Prosjektnavn
Halsa svømmehall

Tegningsnavn Utomhusplan Forslag til anleggsvel	Tegnings nr. LS.01	Dato 30.01.19
Tegningsstatus Detaljprosjet	Sign/kontroll AS	Målestokk 1:500
	Kartgrunnlag	Revisjon

Europaveg 39 i Halsa kommune – Tillatelse til midlertidig anleggsavkjørsel til eiendommen gnr. 35 bnr. 145 og 126 – bygging av ny svømmehall – Liabøen

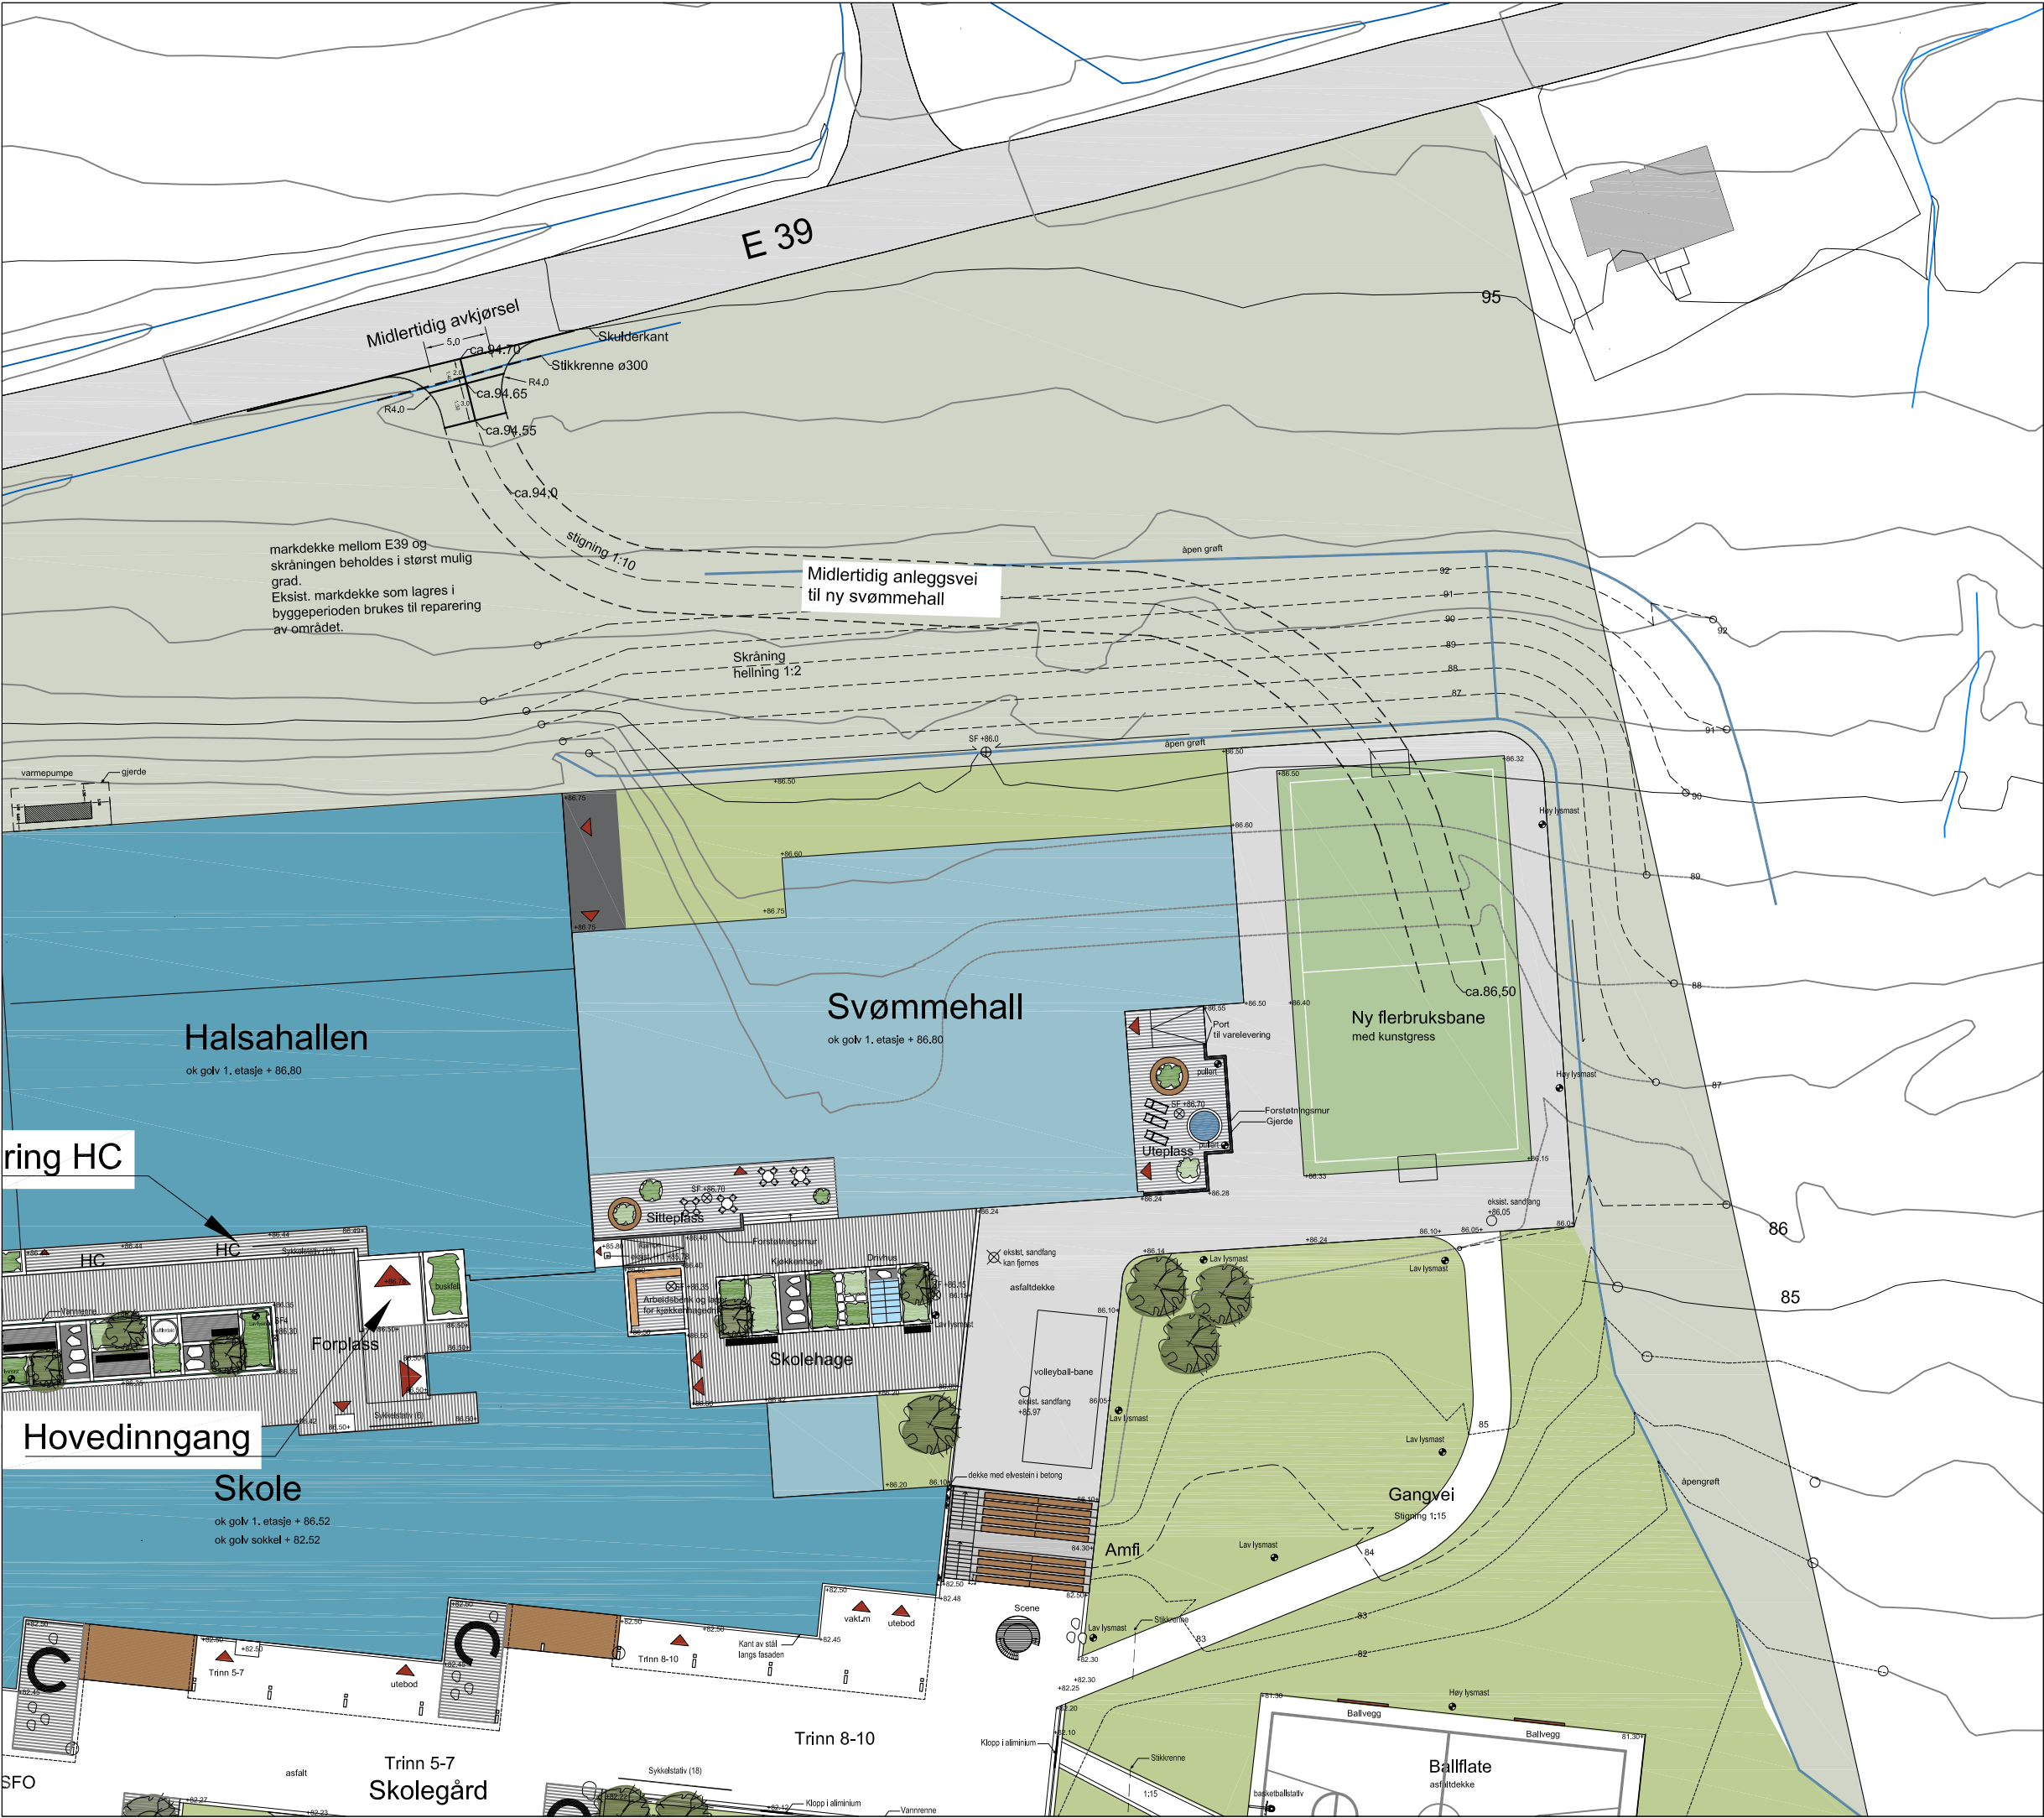
1. Avkjørselen skal være plassert i tråd med utomhusplan, datert 30.01.2019. I tillegg skal *Krav til utforming av avkjørsel* være fulgt.
2. Tillatelsen gjelder følgende tiltak og planlagt bruk/formål: midlertidig anleggsveg til ny svømmehall med tilhørende utomhusareal.
3. Det må være snuplass eller etableres en snuplass inne på egen eiendom, slik at det ikke blir nødvendig å rygge ut på offentlig veg.
4. Tillatelsen gjelder bare tilknytningspunktet til europavegen. Søker må selv avklare eienomsforhold og innhente nødvendige rettigheter som gjelder bruk og opparbeiding av avkjørsel, frisiktsoner og adkomstveg. Slike rettigheter bør tinglyses.
